# 日本原燃株式会社再処理事業所 再処理事業、廃棄物管理事業及び加工事業 の変更許可申請に関する審査の概要

## 原子力規制庁

# 日本原燃再処理施設等の審査の経緯

## 図 基準地震動Ss-Aと標準応答スペクトルの比較

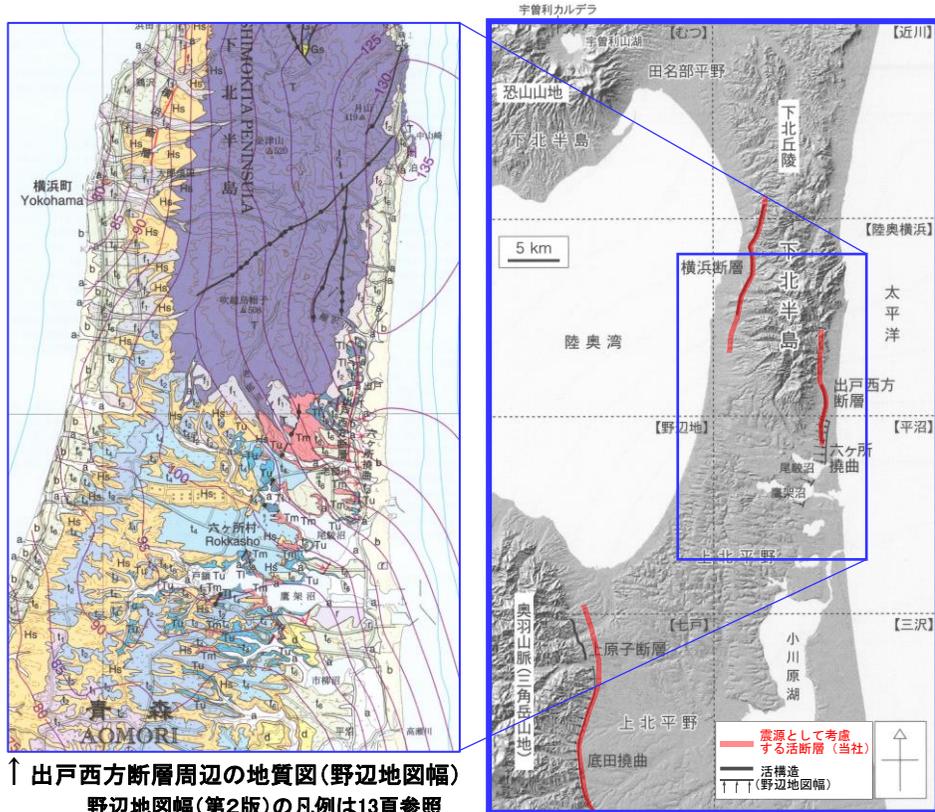
<審査結果の概要>  
 標準応答スペクトルに基づく地震動評価結果が一部周期帯でSs-Aを上回るため、基準地震動Ss-C5として策定していることを確認。

第1図 20万分の1「野辺地」地域の地形陰影図  
地形名称、活構造及び5万分の1区画名を示す。陰影起伏図は国土地理院の地理院地図による。

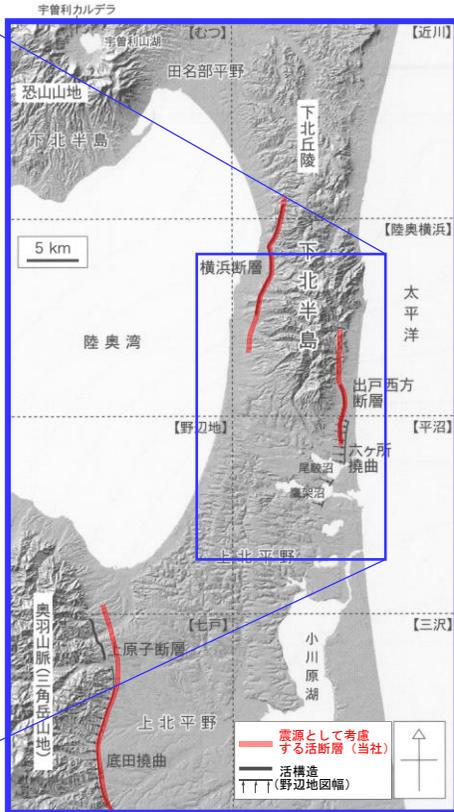
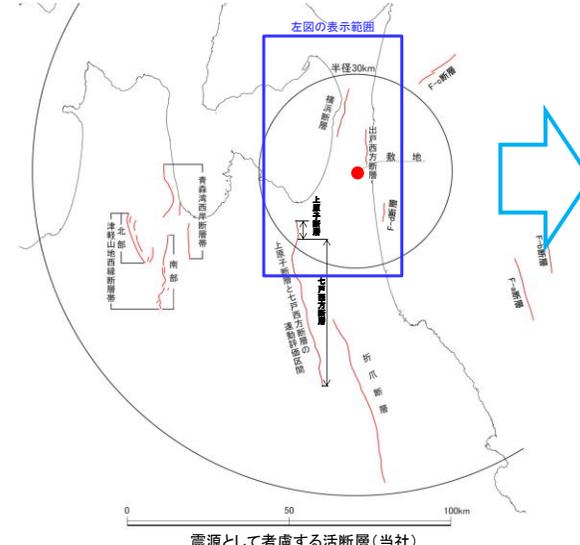
<新知見の概要>既許可申請書において「震源として考慮する活断層」の評価対象としている横浜断層、出戸西方断層、上原子断層及び七戸西方断層(野辺地図幅(第2版)では「底田撓曲」)並びに「震源として考慮する活断層」ではないと評価している六ヶ所撓曲の分布位置及び長さが示されている。

「震源として考慮する活断層」の評価対象としている各断層は、その分布位置及び長さは既許可申請書の評価に包含されている。

六ヶ所撓曲は、既許可申請書の評価において既に野辺地図幅(第2版)で引用している知見が既に公表されており、本知見に対して敷地周辺の申請者による調査に基づく評価を行った結果、該当する撓曲構造は認められないとしている。

<審査結果の概要>20万分の1地質図幅「野辺地」(第2版)の内容は、既許可申請書の審査において確認した「震源として考慮する活断層」の評価を変更する必要がないことを確認。

## 【日本海溝・千島海溝沿いの巨大地震の対策について※1】

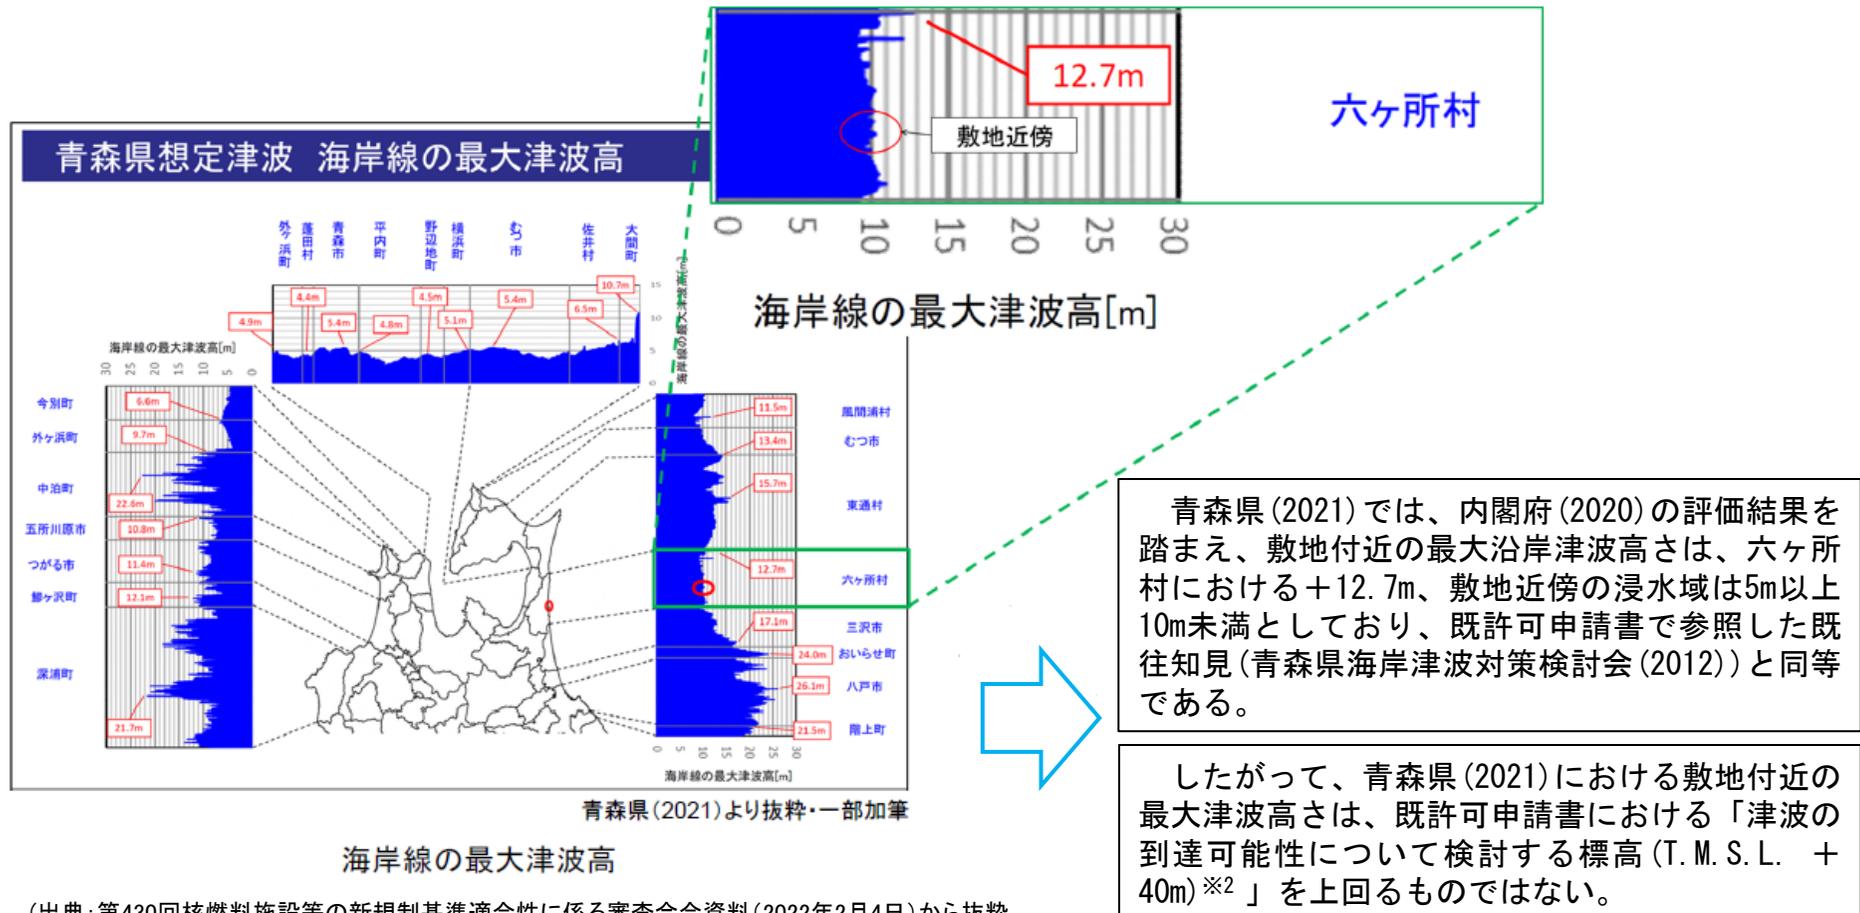
<新知見の概要>内閣府(2020)及び内閣府(2022)並びに青森県(2021)では、千島海溝から日本海溝の北部の領域において、過去6千年間の津波堆積物から想定されるMw9クラスの津波断層モデルを想定し、津波高さ、浸水地域の推計を行っている。

<審査結果の概要>内閣府(2020)及び内閣府(2022)並びに青森県(2021)による既許可申請書において設定したすべり量が既往知見を大きく上回る波源モデルによる津波評価への影響については、既許可申請書の審査において確認した評価結果に影響がないことを確認。

内閣府(2020)及び内閣府(2022)の日本海溝モデル(左)と  
検討用地震(プレート間地震)(右)の比較

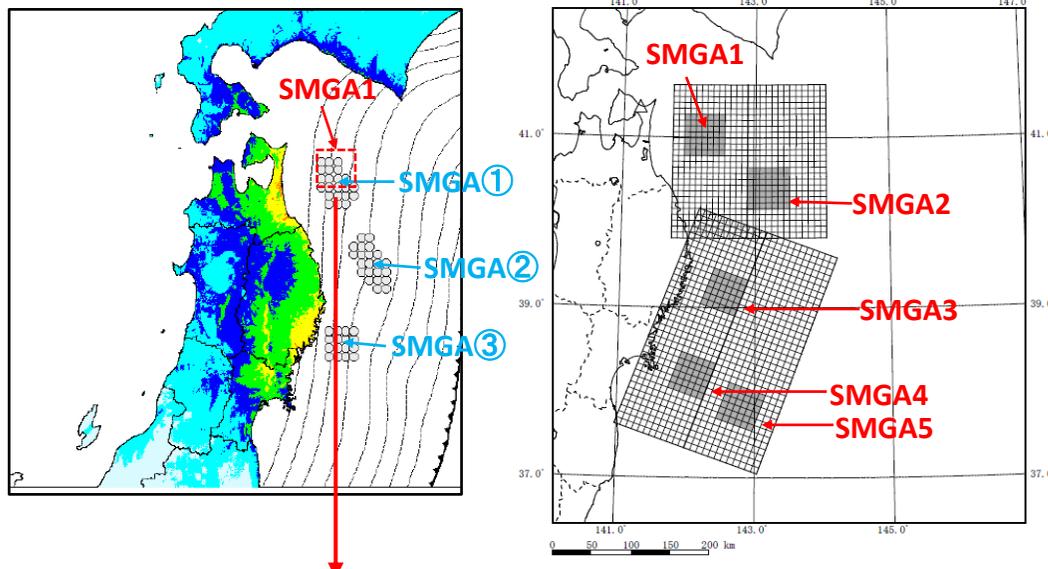
敷地に近く、影響が大きいと考えられるSMGA①とSMGA1を比較すると、概ね同じ位置に同程度の面積を想定している。

応力降下量については、SMGA①よりSMGA1の方が大きな値である。

強震断層モデルと震源モデルの強震動生成域の設定位置は同等であるが、震源パラメータのうち応力降下量については、強震断層モデルに対して震源モデルが上回っている。

<審査結果の概要>内閣府(2020)及び内閣府(2022)による既許可申請書において設定したすべり量が既往知見を大きく上回る波源モデルによる基準地震動への影響については、既許可申請書の審査において確認した評価結果に影響がないことを確認。

八幡岳火山群の噴出量一年代階段ダイアグラム

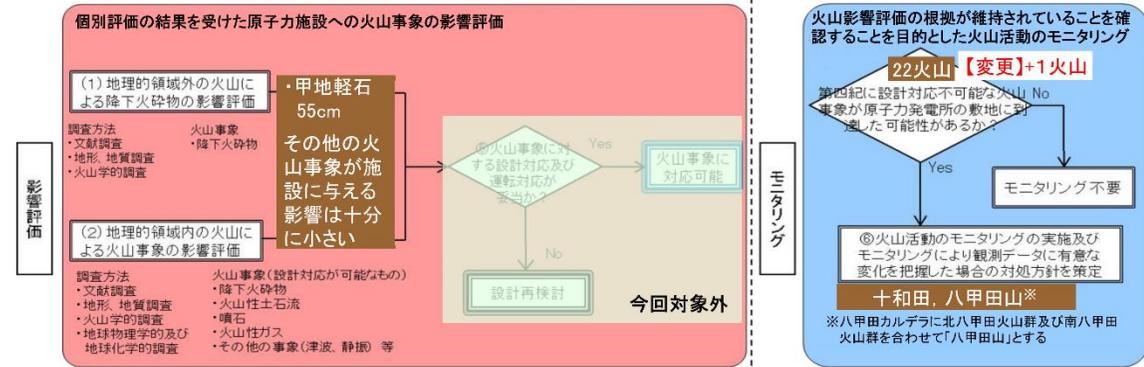
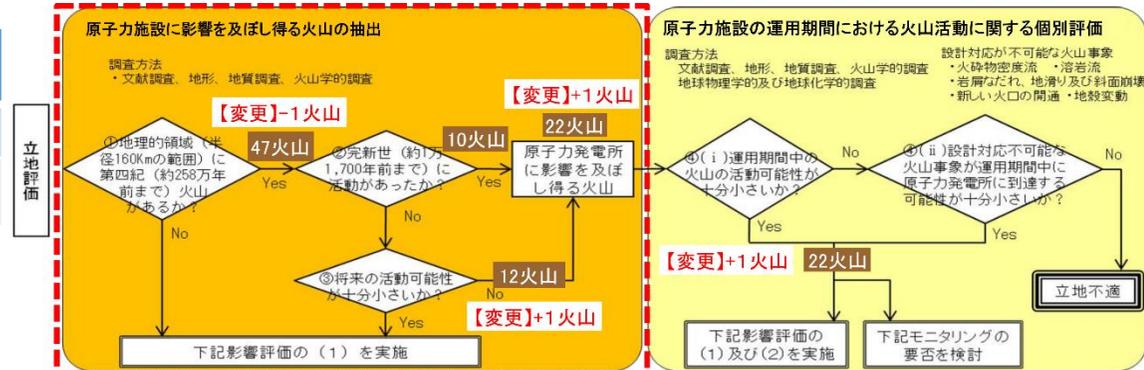
＜新知見の概要＞中野ほか(2013)による「日本の火山(第3版)」データベースが更新され、「八甲田黒森」と「八甲田八幡岳」が「八幡岳火山群」として統合されるとともに、活動年代の変更がなされた。

＜審査結果の概要＞「八幡岳火山群」は、施設に影響を及ぼし得る火山に追加されるものの、その噴出量、敷地との離隔距離及び地形条件を踏まえれば、施設に影響を及ぼす可能性は十分小さいことを確認。
